Haltestelle Rathaus

Status:
07.04.2009

Status: geotechnische Aspekte

Geotechnische Messungen an der Baugrube

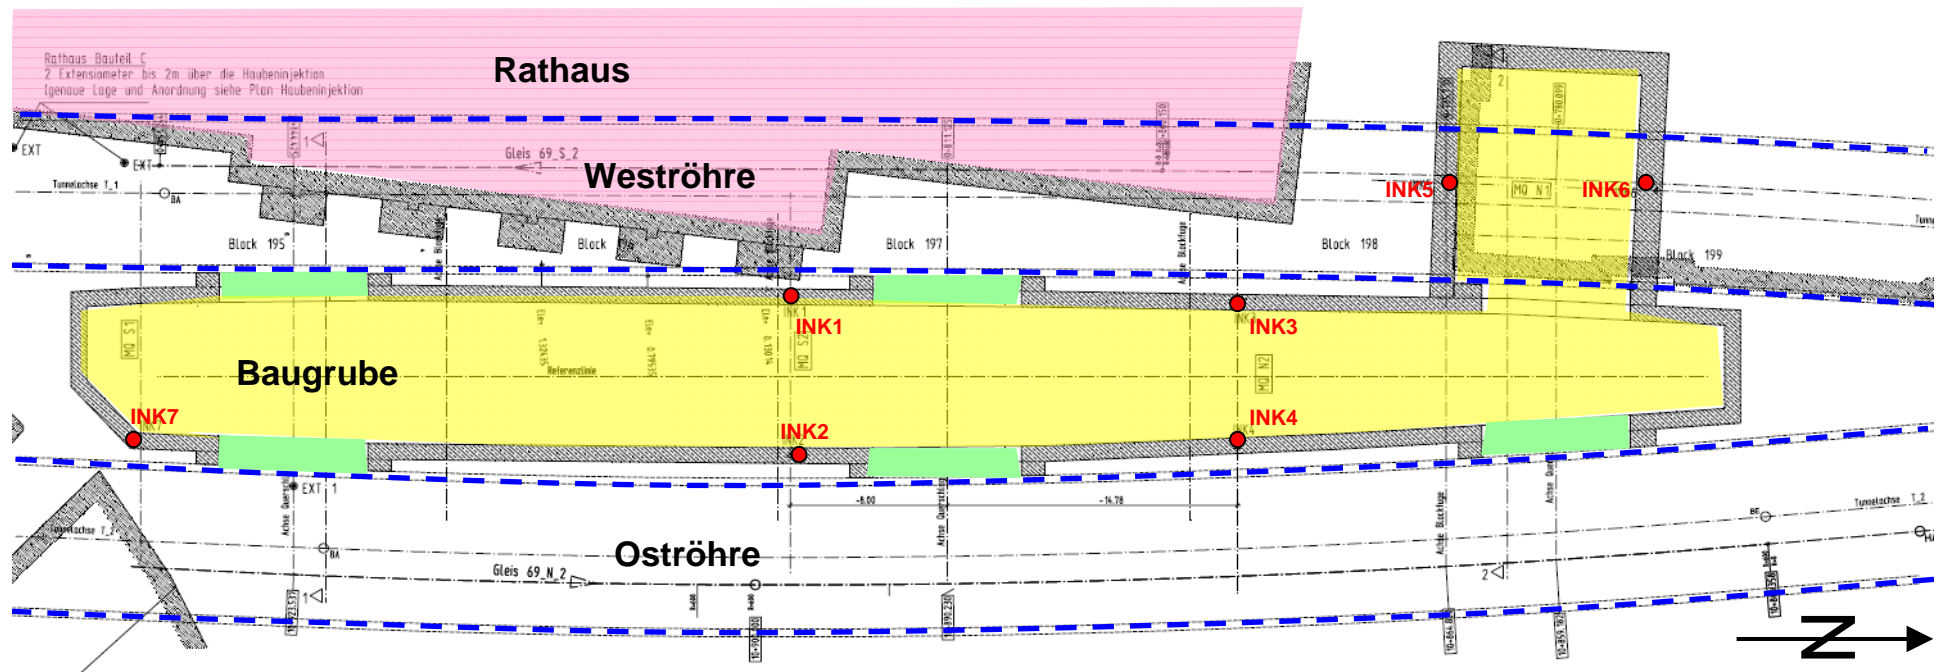
7 Inklinometer zur Messungen der horizontalen Wandverschiebungen

- bei Einbau beschädigt
- ersatzweise geodätische Messung der Wandverschiebungen an diskreten Punkten
- Messung derzeit alle 2 bis 3 Tage
- Horizontalverschiebungen seit 05/2007 mit $\leq 1,1$ cm gering
- Warnwerte am Kopf teilweise überschritten, sonst unterschritten
- Alarmwerte bisher unterschritten

Geotechnische Messungen an der Baugrube

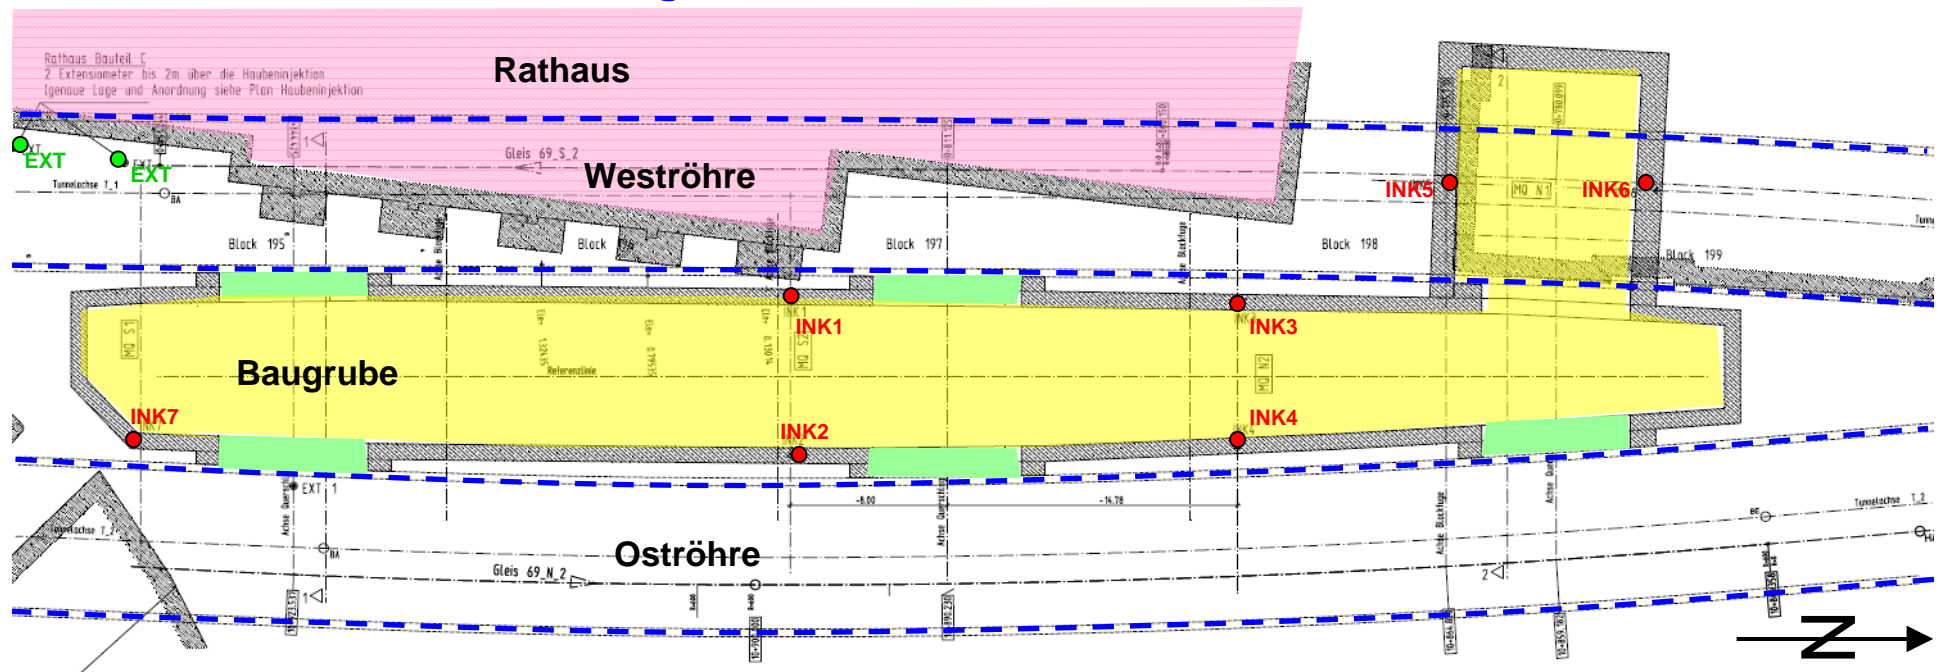
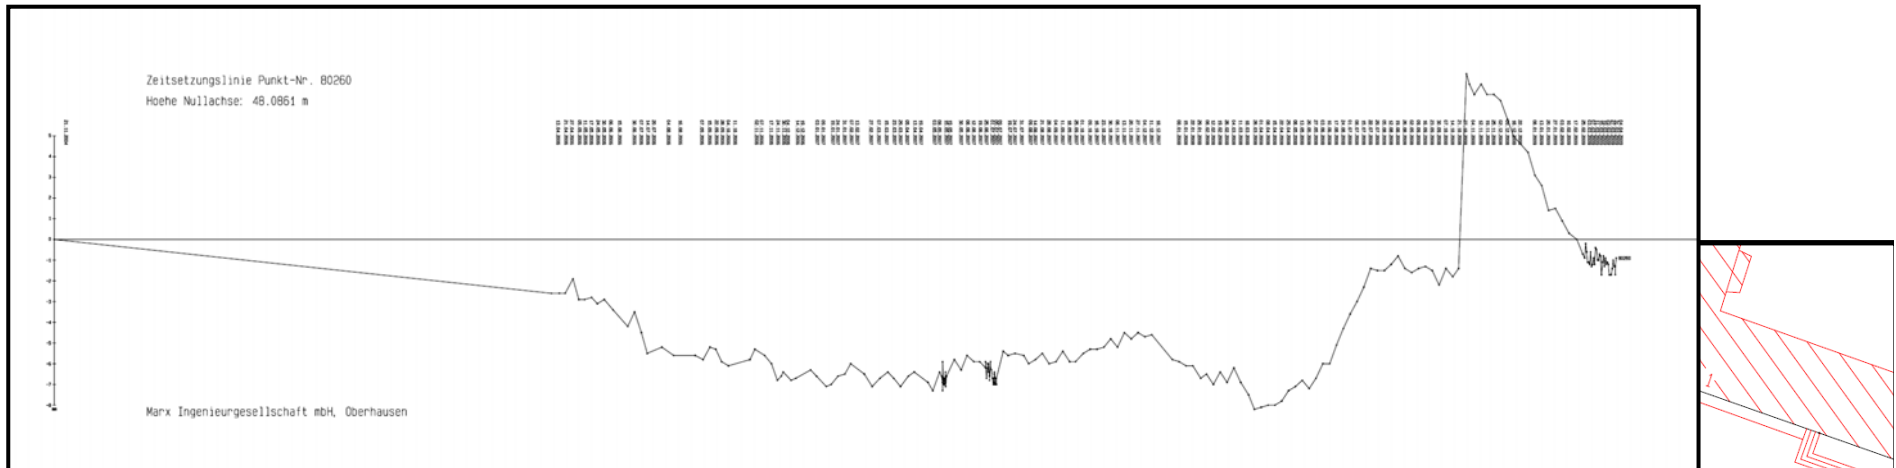
- **2 Extensometer zur Messung der vertikalen Bodenverschiebungen** über Haubeninjektion
 - Messung alle 2-3 Tage
 - Vertikalverschiebungen seit 05/2007 mit $\leq 1,1$ cm gering
 - Warnwert bei EXT1 (1,8 cm) am 02.04.2009 überschritten, sonst unter Warnwert
 - Alarmwerte bisher unterschritten
- **keine Steifenkraftmessungen**

Geodätische Überwachung baulicher Anlagen im Einflussbereich

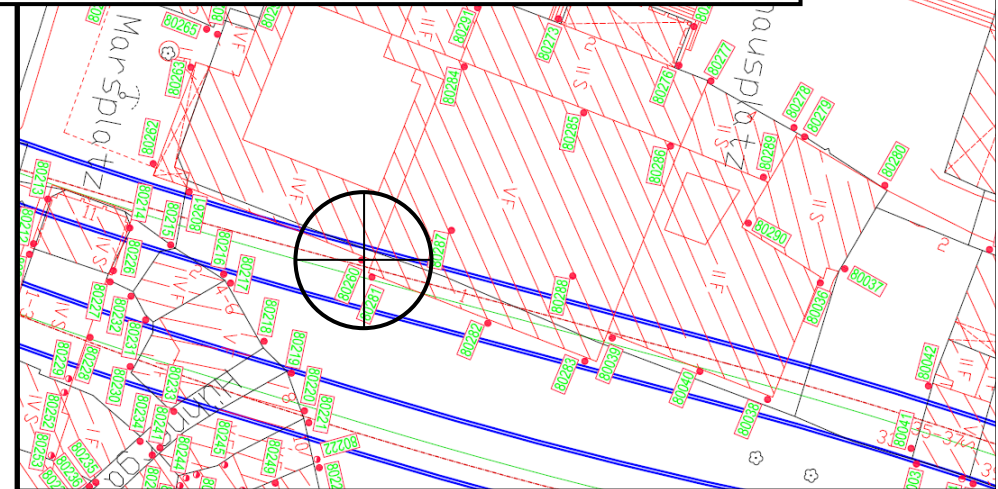
- **Zahlreiche geodätische Setzungsmessbolzen an baulichen Anlagen im Umfeld**
- Messung ein- bis zweimal täglich
- Vertikalverschiebungen meist $< \pm 1,0$ cm, vereinzelt bis $< \pm 1,5$ cm, lokal Hebungen bis +2,5 cm (Vereisung)
- keine graphische Auswertung
→ rasche Bewertung erschwert

Grundwasser

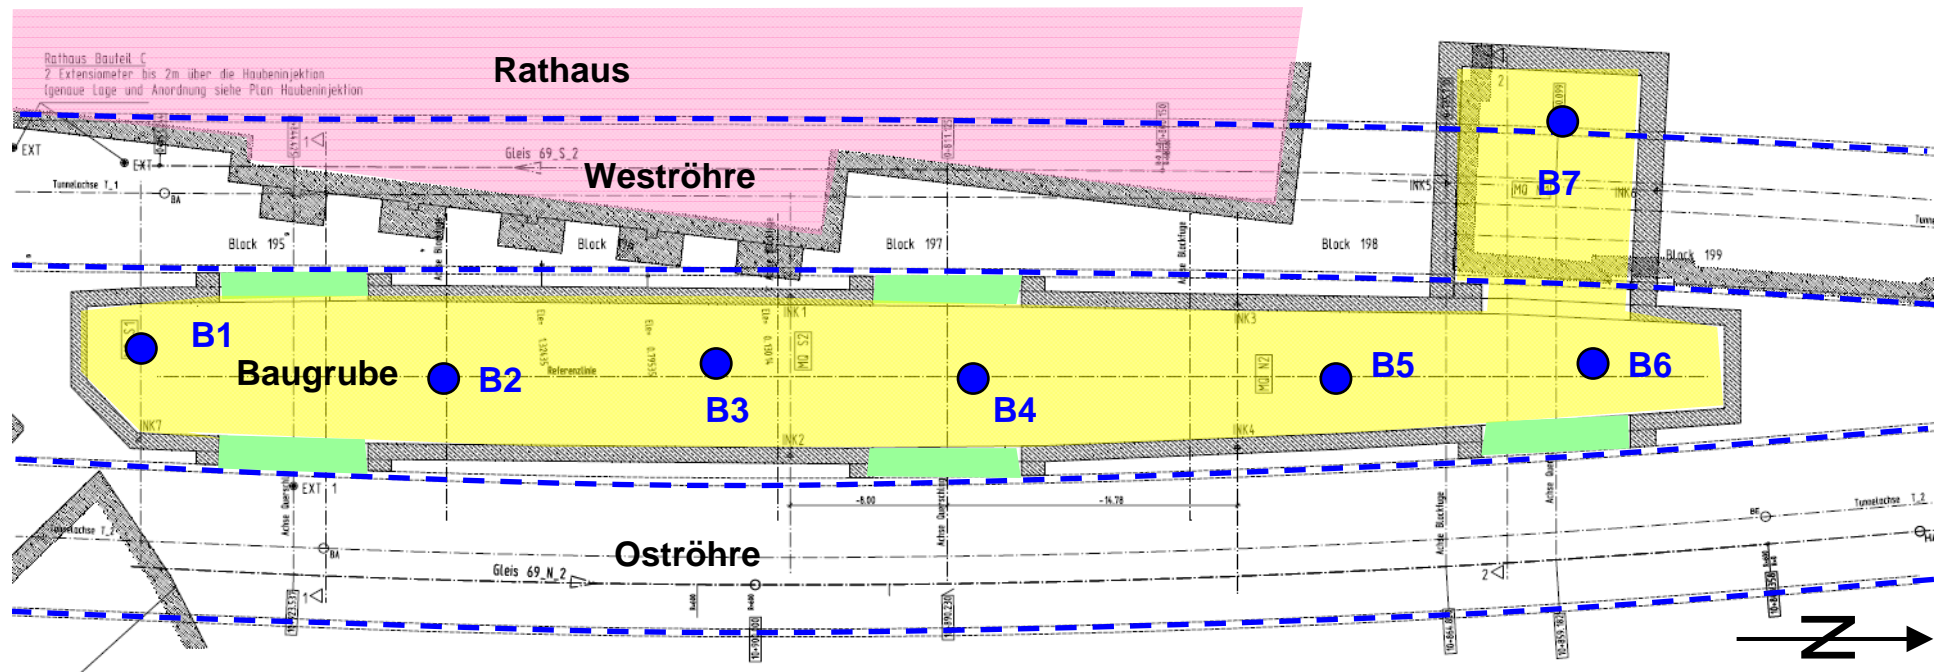
- **7 Brunnen innerhalb Baugrube**, UK Brunnen = Tertiäroberfläche
- 6 Brunnen in Betrieb, mittlere Förderrate: 150-230 m³/h (i.M. 190 m³/h)
 - vergleichsweise hoch (Chlodwigplatz 1 m³/h)
 - aber kleiner als genehmigte Menge (590 m³/h)
- Festlegung Einbindetiefe Schlitzwand durch **räumliche Strömungsberechnungen** der ARGE

Controlling der Grundwasserhaltung

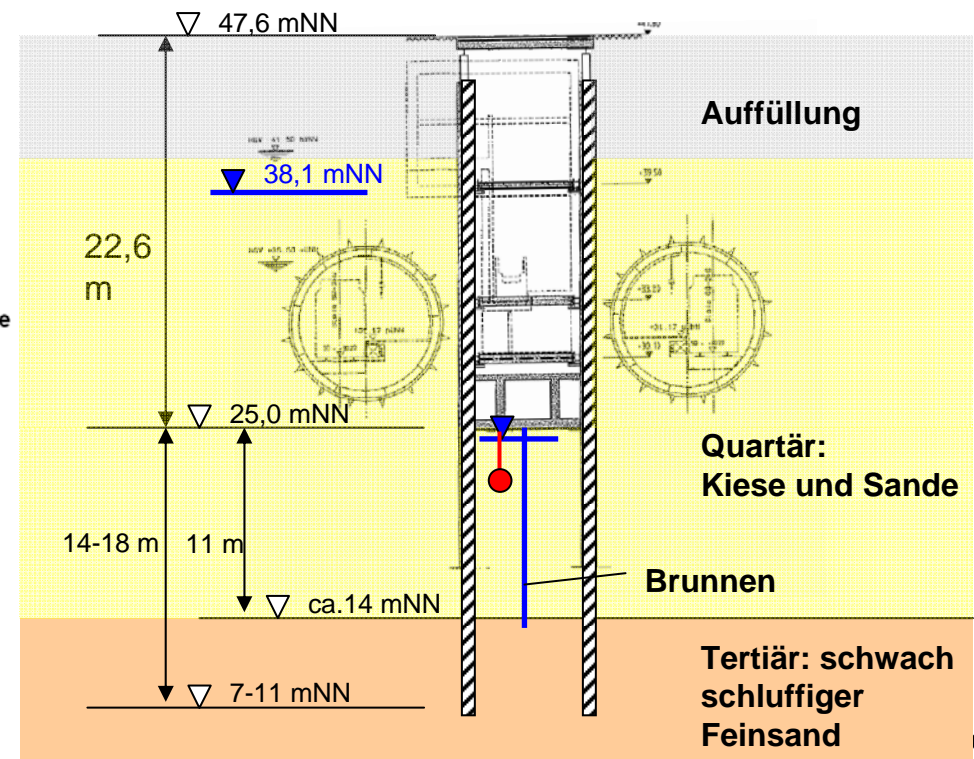
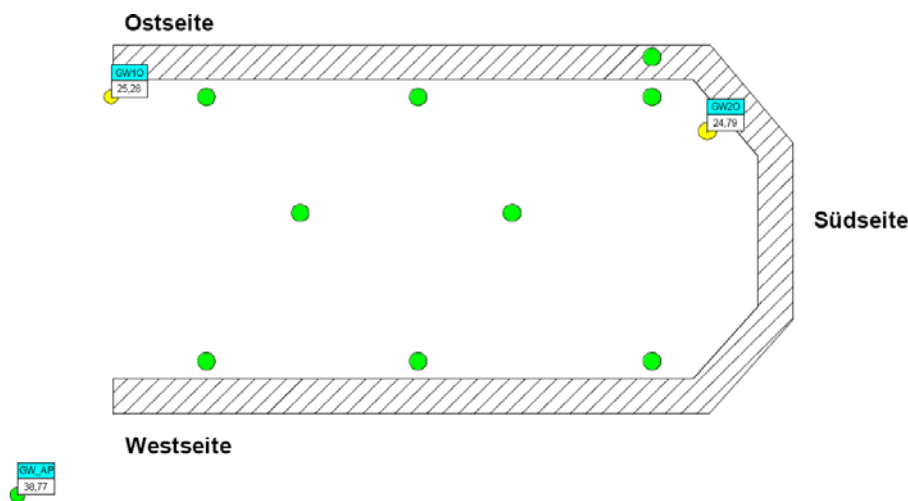
- nach dem Waidmarkt-Unglück Installation von **2 Pegeln in der Baugrube** zur Kontrolle der Porenwasserdrücke unter der Baugrubensohle
→ kontinuierliche Messung mit Alarmmeldung bei Bauleitung → wichtige Maßnahme!
- sandfreie Förderung der Brunnen für Februar und März 2009 durch Brunnenbau Conrad nachgewiesen ($< 0,1 \text{ g/m}^3$)

Controlling der Grundwasserhaltung

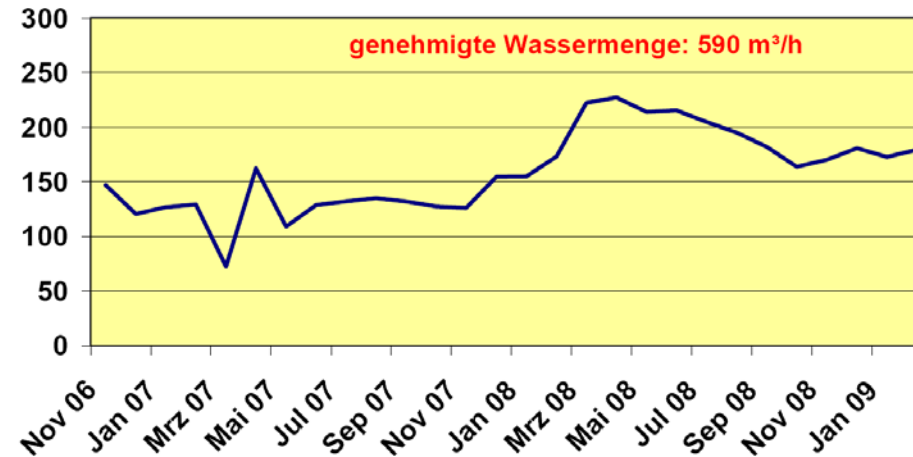
- Grundwasserstände in Baugrube konstant unter Baugrubensohle abgesenkt
- geförderte Grundwassermenge weitgehend konstant
